Naše zn. 11555/2024-SŽ-SSV-Ú3  
Listů/příloh 1/0

Věc: Vysvětlení/ změna/ doplnění zadávací dokumentace č. 2  
„Výstavba PZZ přejezdu P3904 v km 3,828 trati Studenec - Křižanov“

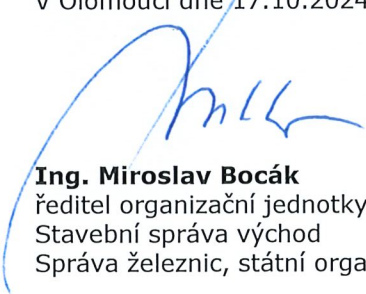
Dotaz k **PS 31-01-31** k položce výkazu výměr číslo 57 a 58. V množství jsou uvedeny vždy 2 ks v každé položce. V TZ je uvedeno jedno pracoviště v dopravní kanceláři Studenec.

Prosíme o správné množství pracoviště JOP, případně k doplnění položky SW pro JOP v DK Studenec.

Zadavatel provedl kontrolu zadávací dokumentace a podává vysvětlení. Pracoviště JOP bude zálohované a je tedy uvažováno s 2 kusy. SW pro JOP zhotovitel nacení do položky č. 58 JOP, technologie – montáž.
